改善箇所説明図

改善の内容

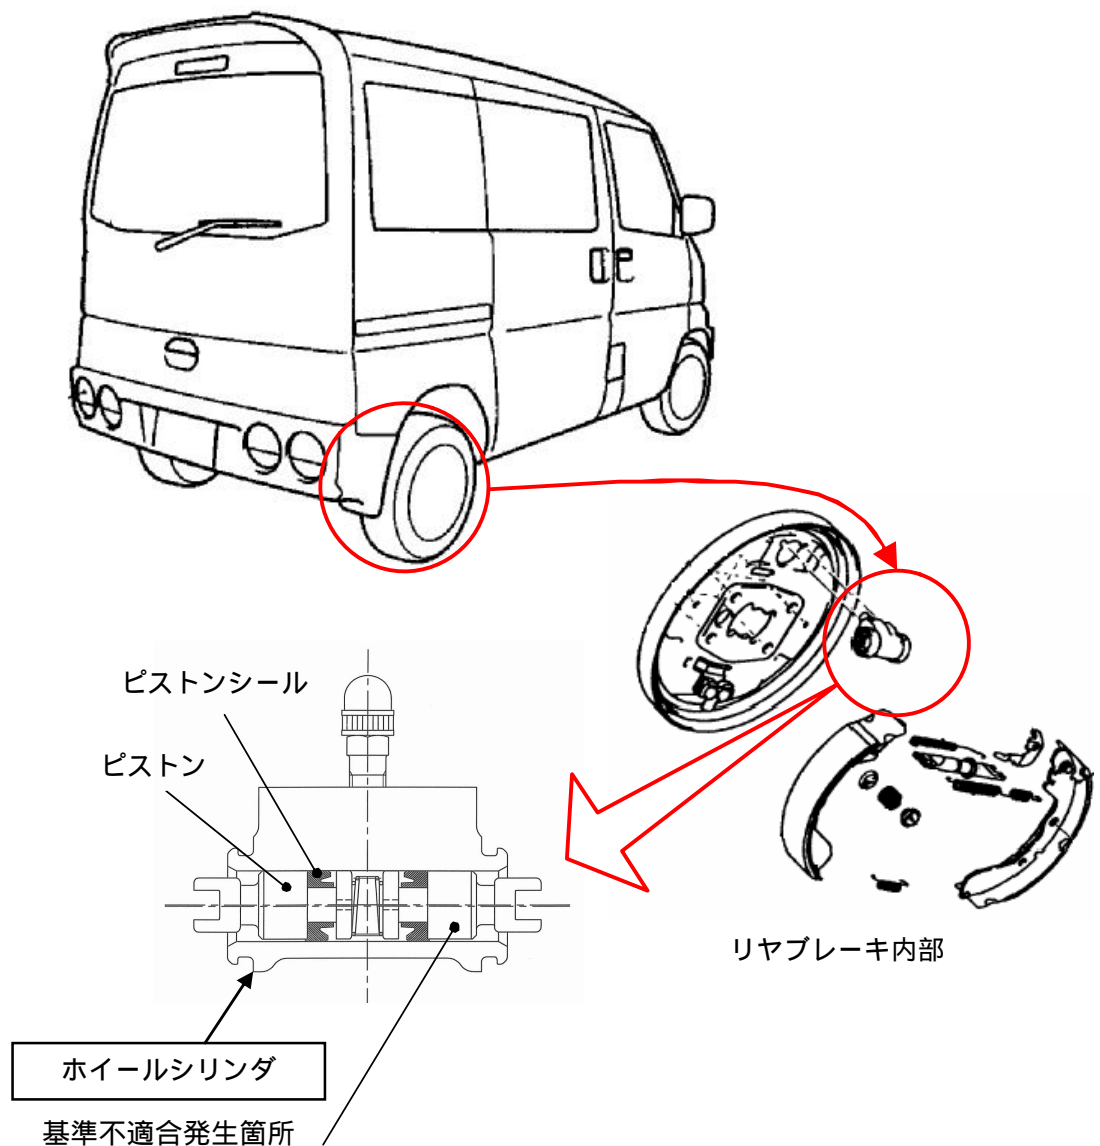
後輪用主ブレーキのホイールシリンダにおいて、ピストンの加工が不適切なため、外径が小さく加工されたものがある。そのため、シリンダとピストンの隙間が広くなっており、ブレーキを操作すると、シールを隙間に噛み込んで損傷させることがあり、最悪の場合、ブレーキ液が漏れ、制動力が低下するおそれがある。

全車両、ホイールシリンダの製造番号を確認し、該当するものは、ホイールシリンダを良品と交換する。
